対策箇所説明図

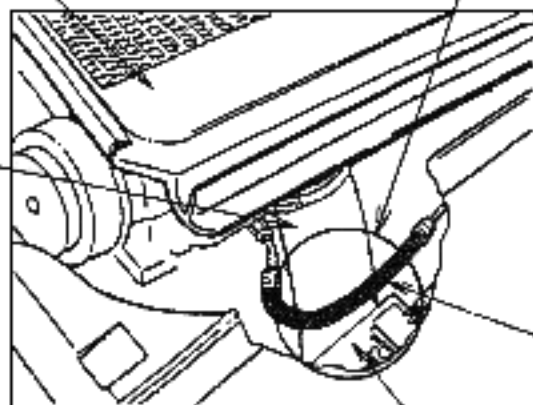
基準不適合箇所

燃料供給ラインが配線コネクターコンソールに干渉する。

燃料供給ラインと配線コネクター
連結台との間隔が10mm以下の場合
は10mm以上に修正する。
